日本原燃株式会社

核燃料物質加工事業変更許可申請書（MOX燃料加工施設）

本文及び添付書類の一部補正について

令和4年1月12日付け2021燃建発第1号により申請しました当社核燃料物質加工事業変更許可申請書（MOX燃料加工施設）の本文及び添付書類を別添1及び別添2のとおり一部補正いたします。

第3図(1) 基準地震動の応答スペクトル (水平方向)

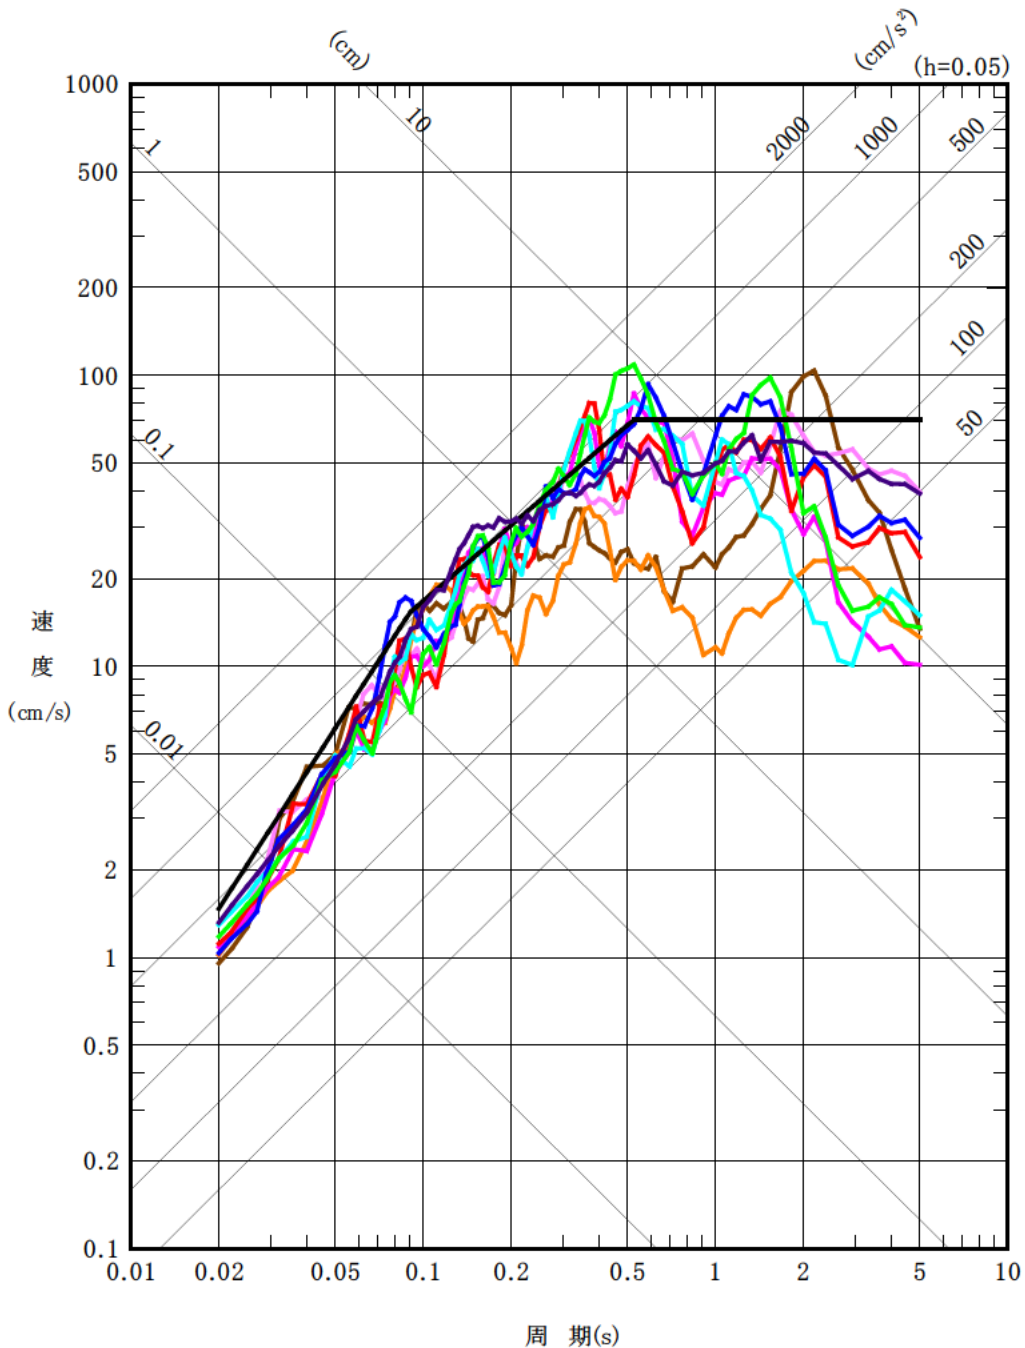
ページ	行	補正前	補正後
1	下から6行 から 下から3行	<p>四. 変更の理由</p> <p>加工施設の位置、構造及び設備の基準に関する規則の解釈等の改正に伴い、震源を特定せず策定する地震動として標準応答スペクトルを考慮した地震動を追加する。</p>	<p>四. 変更の理由</p> <p>加工施設の位置、構造及び設備の基準に関する規則の解釈等の改正に伴い、加工施設における震源を特定せず策定する地震動のうち「全国共通に考慮すべき地震動」について、震源近傍の多数の地震動記録に基づいて策定した地震基盤相当面における標準的な応答スペクトルを考慮した基準地震動を追加する。</p>
5 から 7	—	<p>下記の図。</p> <p>第3図(1) 基準地震動の応答スペクトル(水平方向)</p> <p>第3図(2) 基準地震動の応答スペクトル(鉛直方向)</p> <p>第4図(11) 基準地震動 $S_s - C5$ の加速度時刻歴波形</p>	別紙-1の図に変更する。

添3-ロ(へ)第5図 各断面における入力地震動毎のすべり安全率の比較

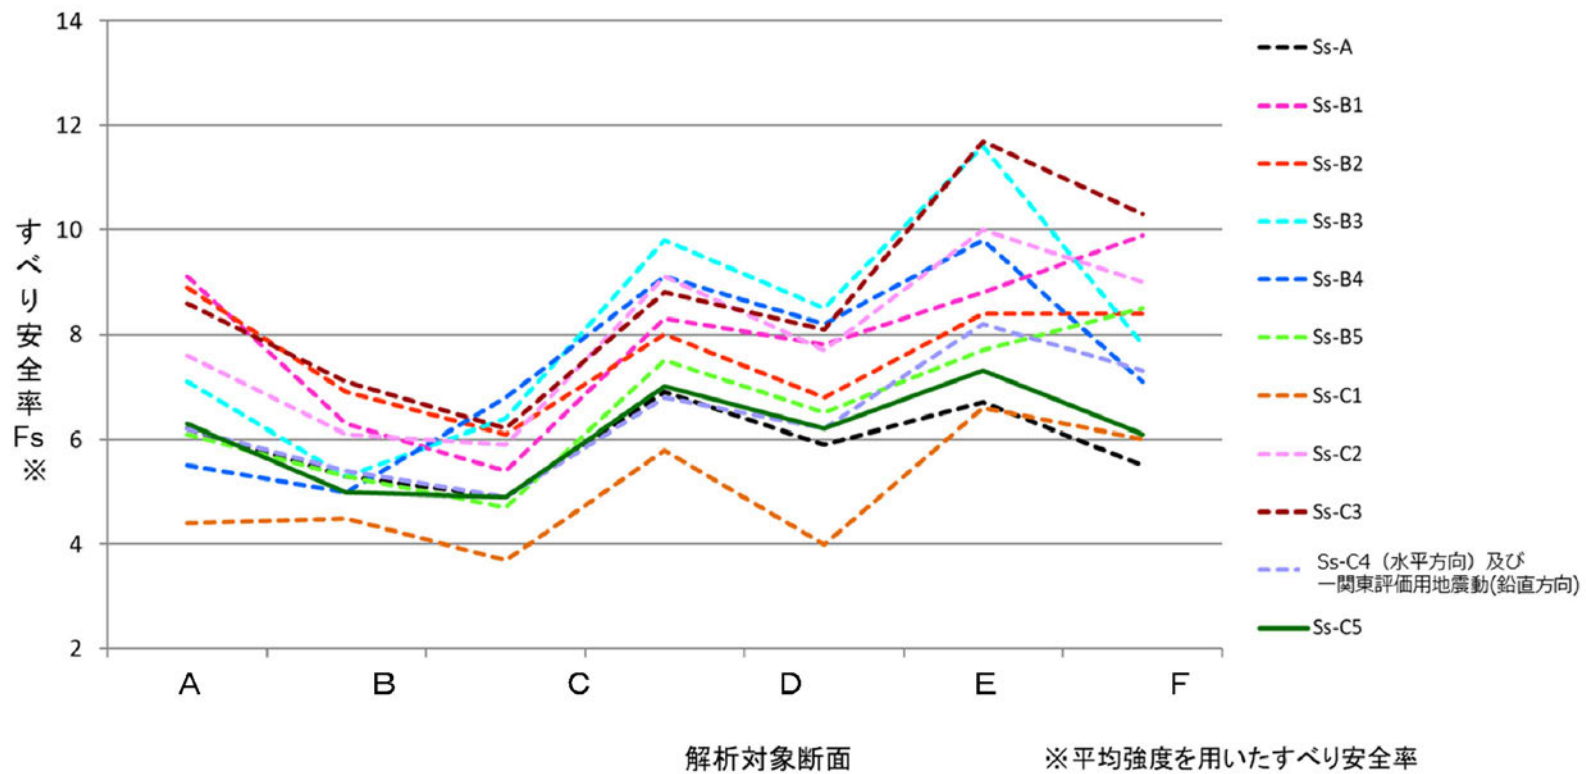
ページ	行	補正前	補正後
3-ロ-157	—	下記の表。 添3-ロ(へ)第9表 基礎底面の相対変位と傾斜に対する解析結果 (S s - C 4 (水平) 及び一関東評価用地震動 (鉛直))	別紙-15の表に変更する。
3-ロ-157 の次	—	(追加)	別紙-16の表を追加する。
3-ロ-162	—	下記の図。 添3-ロ(へ)第5図 各断面における入力地震動毎のすべり安全率の比較	別紙-17の図に変更する。

$S_s - C4$ については、解析対象施設の基礎地盤のすべり安全率に影響を与える0.3秒～0.5秒の周期帯において、 $S_s - C1$ に包絡されていることから、 $S_s - C1$ の評価をもって十分なすべり安全裕度を確保していると工学的に判断した。さらに、 $S_s - C4$ （水平）と一関東評価用地震動（鉛直）を同時入力した解析の結果、添3-ロ(へ)第5図に示すとおり、 $S_s - C1$ が支配的な地震動であり、添3-ロ(へ)第11表に示すとおり、耐震重要施設等（常設重大事故等対処施設を兼ねる施設を含む）の最小すべり安全率はA-A断面及びE-E断面で6.2（「燃料加工建屋」下部かつ断層を通るすべり）であり、また、常設重大事故等対処施設の最小すべり安全率はC-C断面で4.9（「緊急時対策建屋」の底面を通るすべり）であることから、すべり安全率の評価基準値1.5以上を十分に満足している。

添3-ニ第59図(1) 震源を特定せず策定する地震動の応答スペクトル
(水平方向)

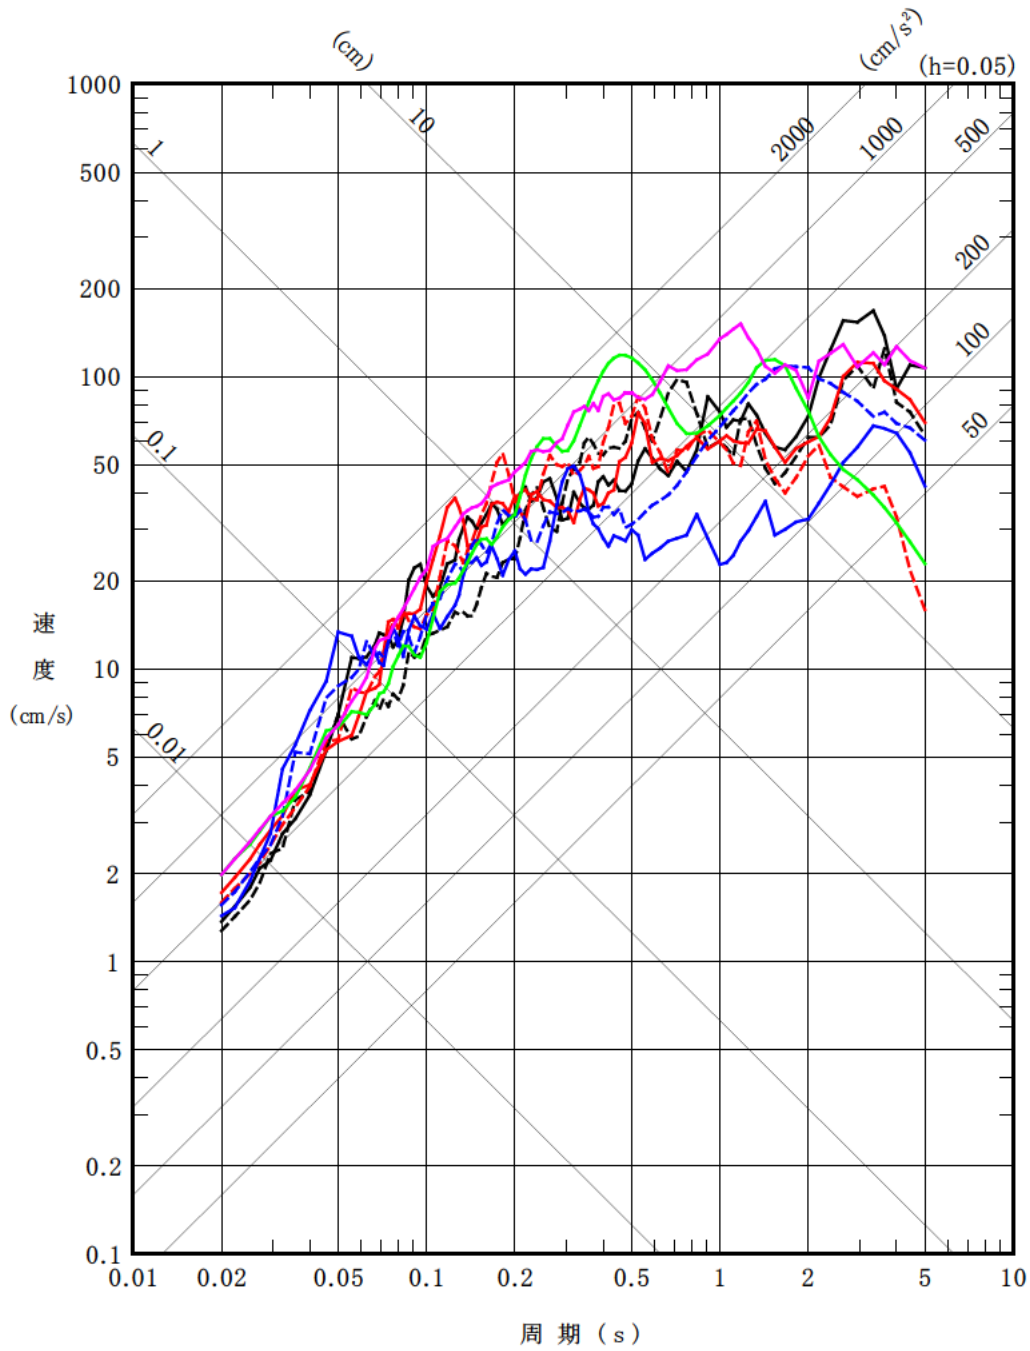
添3-ニ第59図(1) 震源を特定せず策定する地震動の応答スペクトル (水平方向)

震源を特定せず策定する地震動として採用した「2008年岩手・宮城内陸地震（栗駒ダム[右岸地山]）」、「2008年岩手・宮城内陸地震（KiK-net金ヶ崎）」、「2008年岩手・宮城内陸地震（KiK-net一関東）」、「2004年北海道留萌支庁南部地震（K-NET港町）」及び「標準応答スペクトルを考慮した地震動」の応答スペクトルを添3-ニ第59図に示す。

添3-ニ第59図(2) 震源を特定せず策定する地震動の応答スペクトル (鉛直方向)

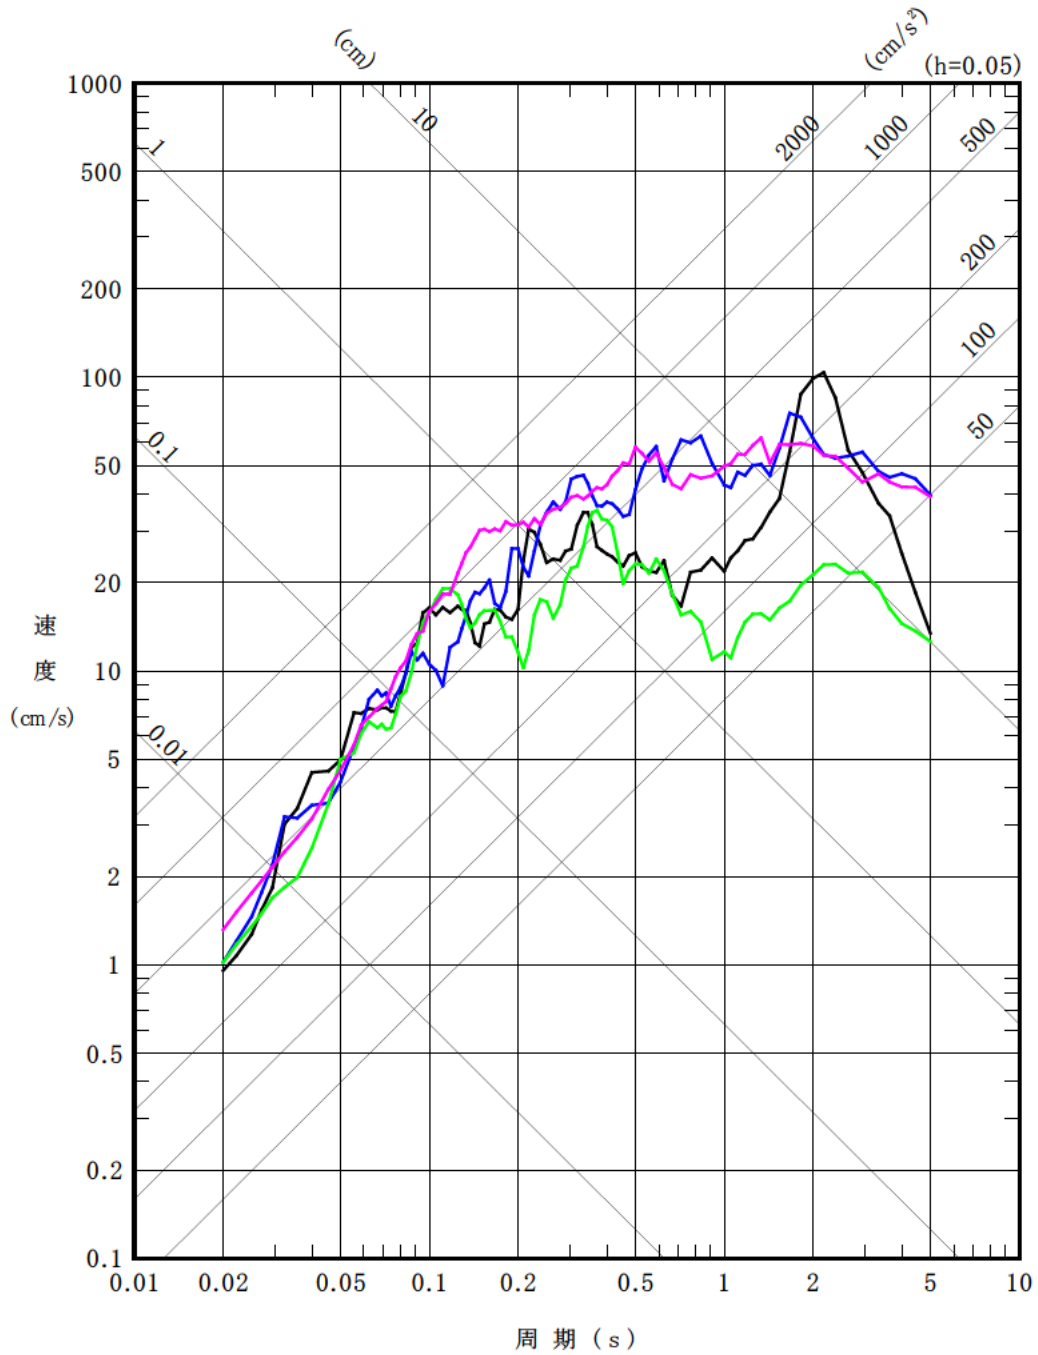
添3-ニ第59図(2) 震源を特定せず策定する地震動の応答スペクトル (鉛直方向)

添3-ニ第66図(1) 基準地震動S_s-C (C1~C5) の応答スペクトル (水平方向)

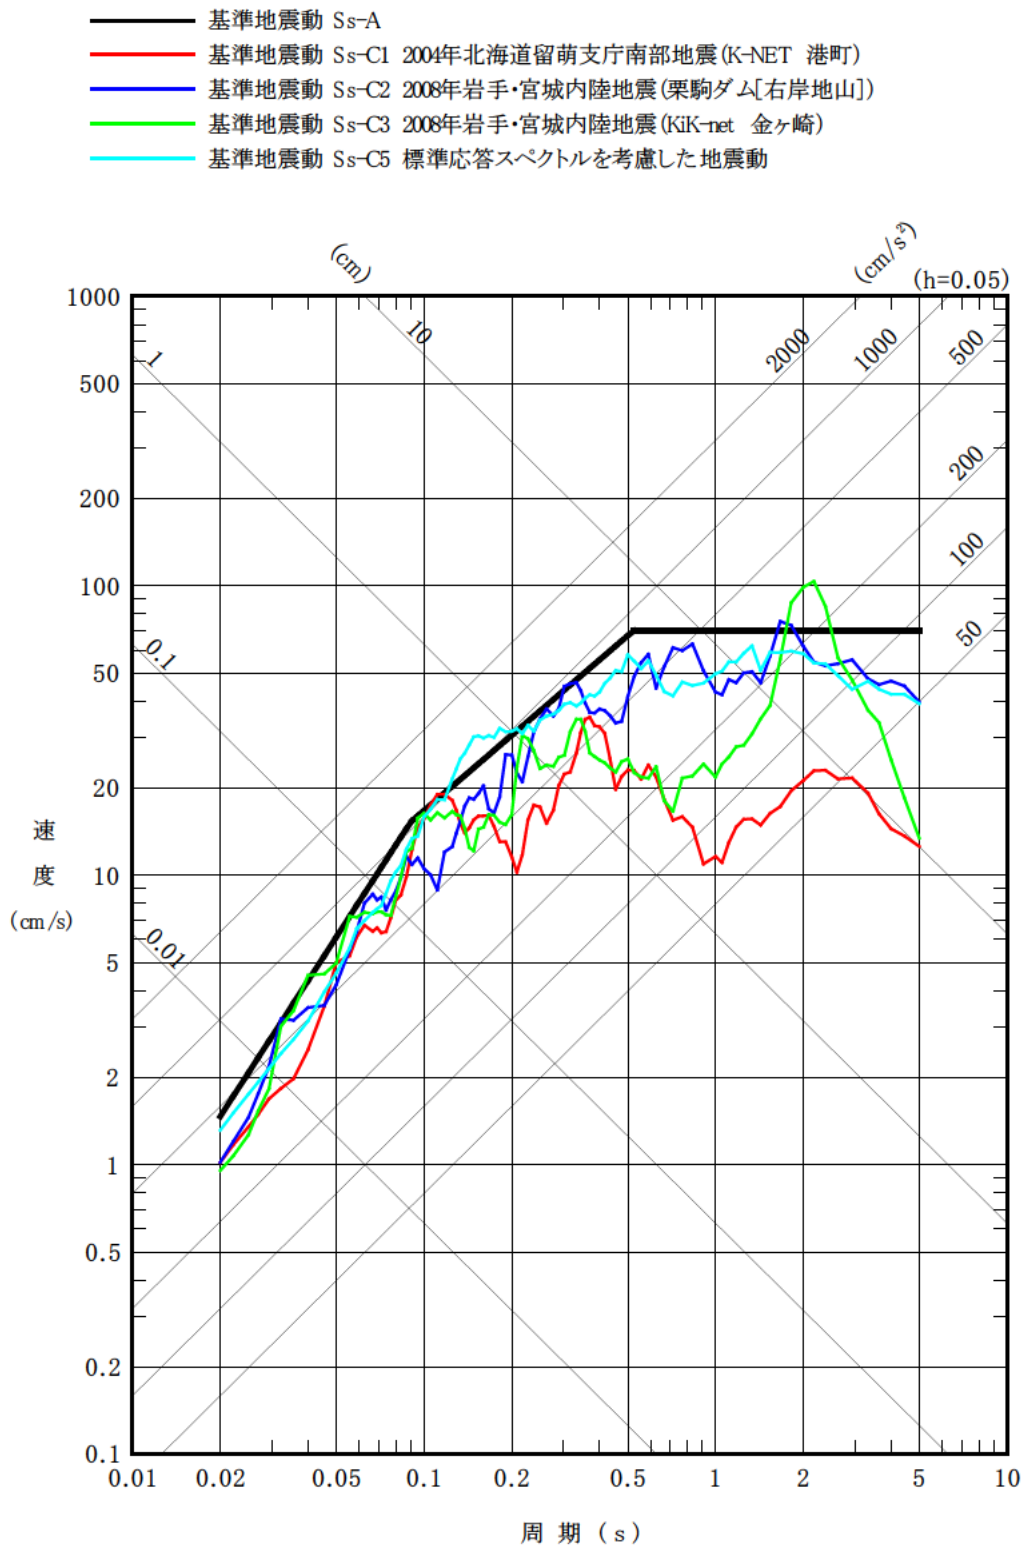
添3-ニ第66図(1) 基準地震動 $S_{s-C} (C1 \sim C5)$ の応答スペクトル (水平方向)

添3-ニ第66図(2) 基準地震動 $S_{s-C} (C1 \sim C3, C5)$ の応答スペクトル (鉛直方向) | 別紙-7の図に変更する。 |

添3-2第67図(5) 基準地震動S_s-C5の加速度時刻歴波形

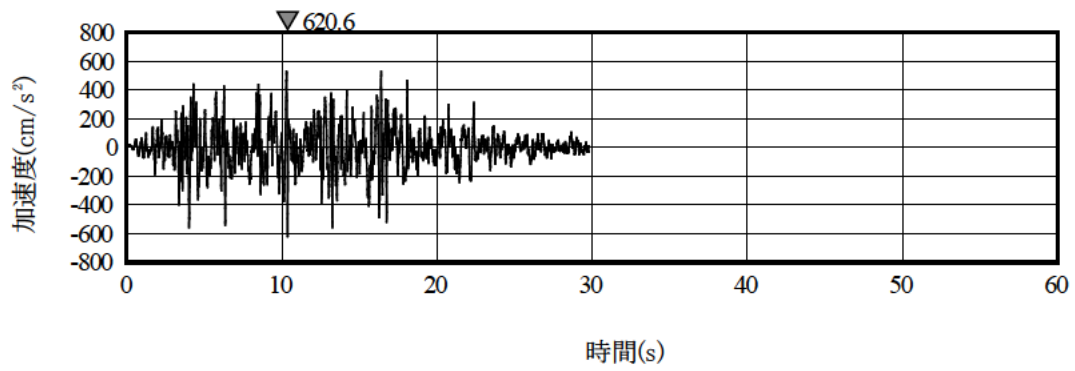
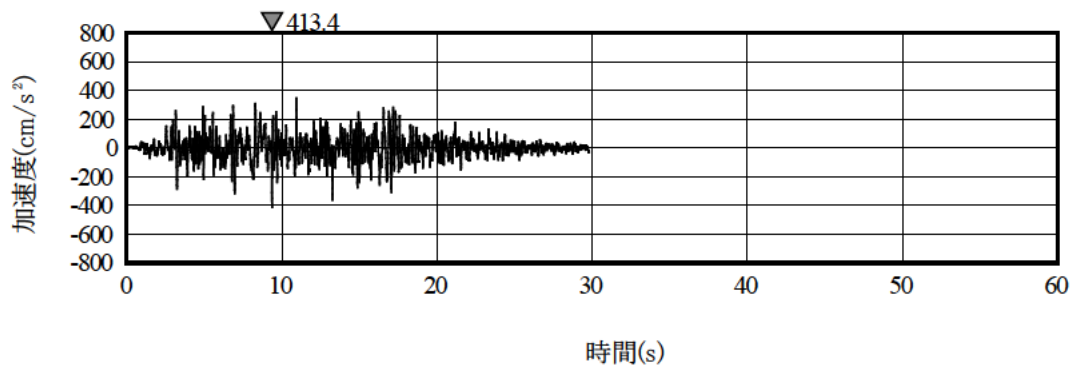
| ページ | 行 | 補正前 | 補正後 |
|------------------------|---|----------------------------------------------------------------------------------------------------------------------------------------------------------------------------------------------------------------------------------------------------|---------------|
| | | <p>添3-ニ第67図(5) 基準地震動S_s-C_5の加速度時刻歴波形</p> <p>添3-ニ第70図(1) 基準地震動$S_s-C(C_1\sim C_5)$と一様ハザードスペクトル(領域震源(内陸地殻内地震))の比較(水平方向)</p> <p>添3-ニ第70図(2) 基準地震動$S_s-C(C_1\sim C_3, C_5)$と一様ハザードスペクトル(領域震源(内陸地殻内地震))の比較(鉛直方向)</p> | |

添3-2第71図(11) 建屋底面位置における地震動 (S_s-C5, 燃料加工建屋)

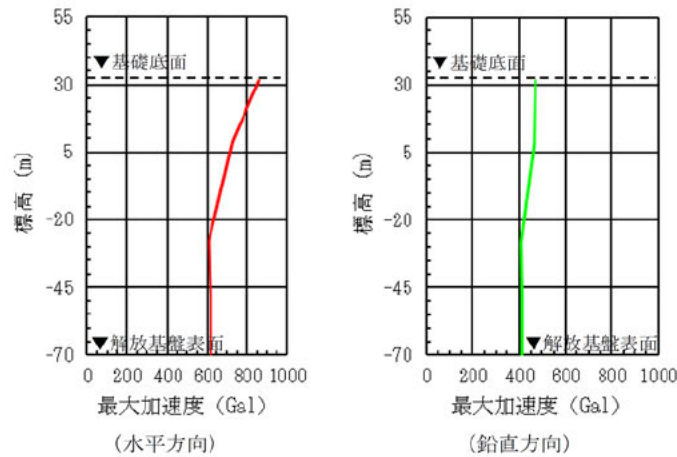
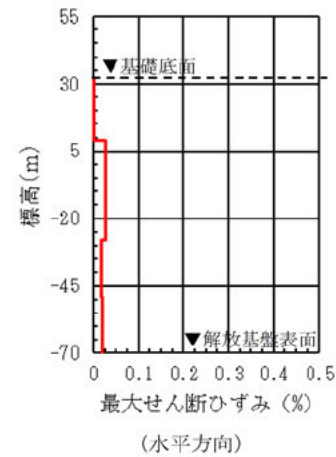
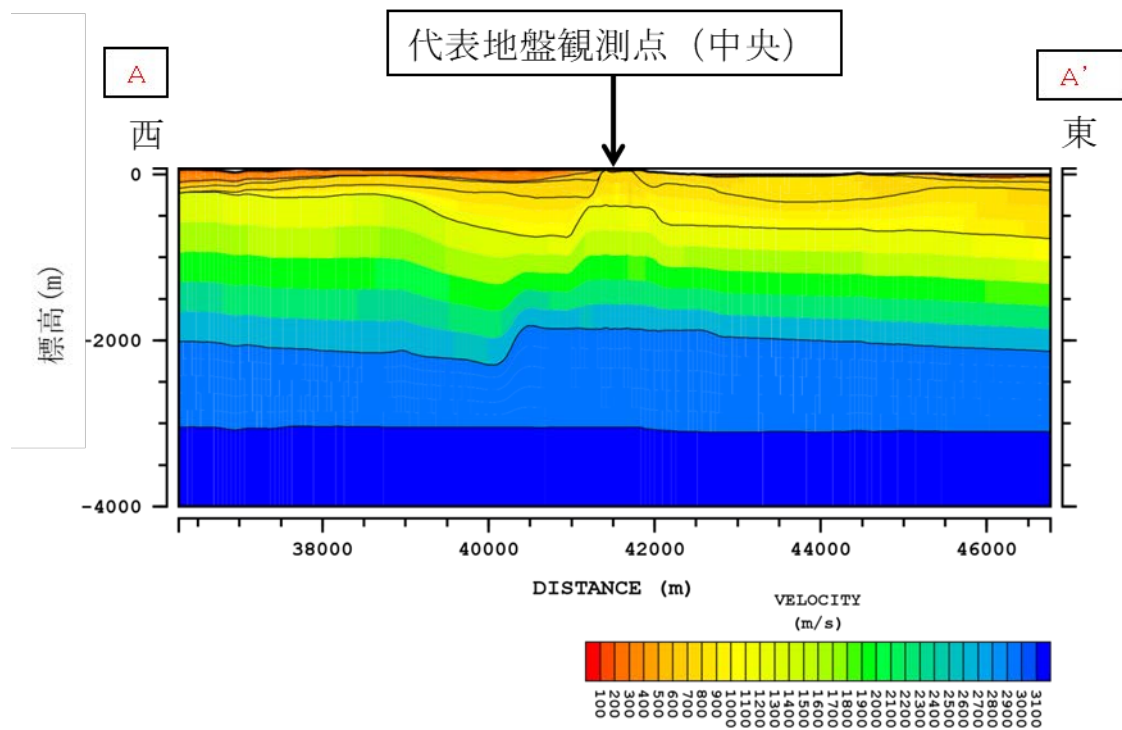
| ページ | 行 | 補正前 | 補正後 |
|------------------------|---|----------------------------------------------------------------------------------------------------------------------------------------------------------------------------------------------------------------------------------------------------|---------------|
| 3-ニ-63 | — | <p>下記の図。</p> <p>添3-ニ第71図(11) 建屋底面位置における地震動(S_s-C_5, 燃料加工建屋)</p> | 別紙-8の図に変更する。 |
